Objet : Guichet unique des énergies renouvelables du 8 juillet 2021

Pour faire suite à votre audition par les membres du guichet unique des énergies renouvelables le 8 juillet 2021, concernant votre projet de centrale photovoltaïque sur la commune de SAINT-PIERRE DE CÔLE (lieu-dit Les Braudies, projet dénommé St-Pierre de Côte 2), vous trouverez ci-dessous, pour votre information, une synthèse des enjeux et risques relevés sur votre projet qui vient en continuité d'une centrale solaire en exploitation.

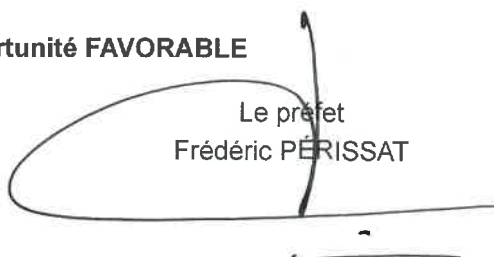
La prise en compte des enjeux écologiques identifiés au nord du projet devra être précisée et notamment les mesures d'évitement d'impact vis-à-vis des espèces protégées et de leur habitat (*fauvette pitchou, chiroptères...*).

Si ces impacts (espèces et habitats protégés) ne peuvent pas être totalement évités, le projet devra faire l'objet d'une demande de dérogation à l'interdiction de destruction d'espèces et d'habitat protégés. Cette dérogation ne peut être accordée que de façon exceptionnelle et dans des conditions très limitées.
